关于“平阳县萧江镇未来乡村建设工程一期（未来风貌等）设计施工一体化”第一次答疑

至投标单位，现就本项目答疑如下：

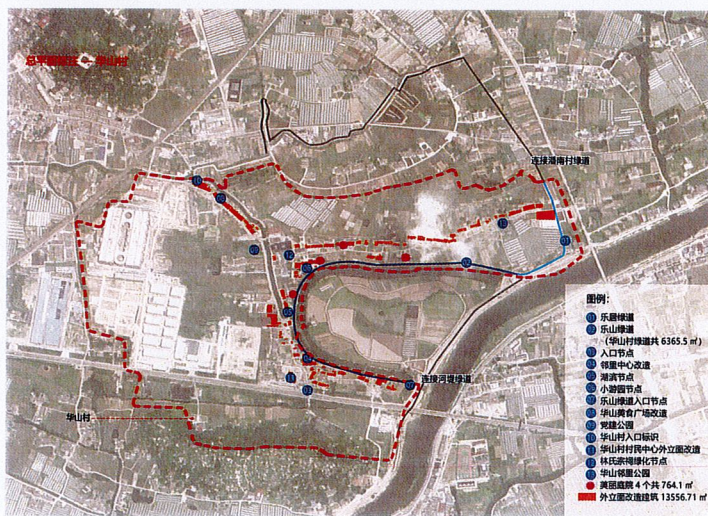
问题 1：华山村中华山邻里公园位置在所提供资料中未明确，请明确

问题 3：华山村邻里中心改造未明确具体位置，请明确

华山村邻里中心在如图 13 的位置。

邻里中心在标注 04 的位置，现状为猪圈。

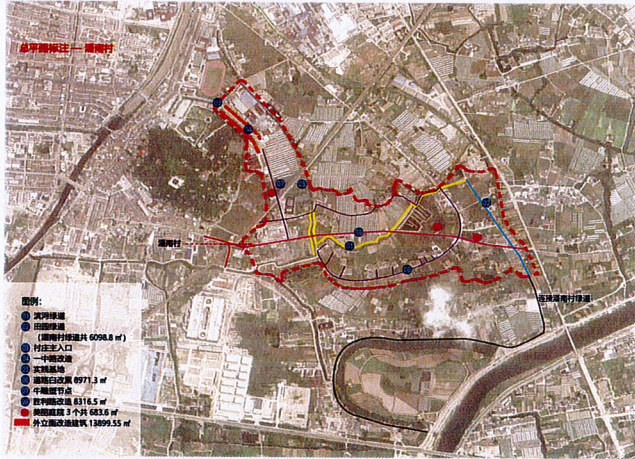
问题 5：潘南村主干道路白改黑未明确位置，请明确

主干道路白改黑为图中紫色线条的位置。

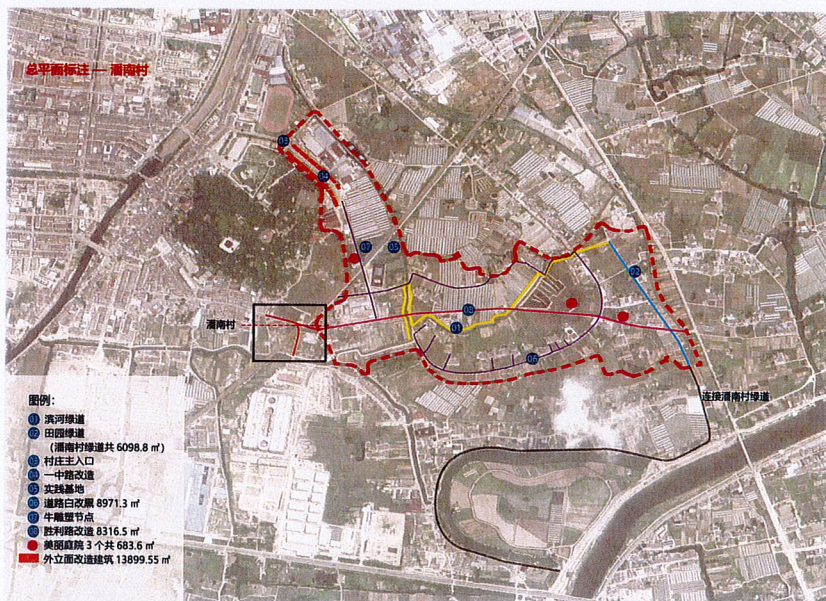
问题 6：潘南村胜利路西侧道路拓宽未明确具体位置，请明确

以转折口为界，往西两段道路均拓宽 1.5 米。
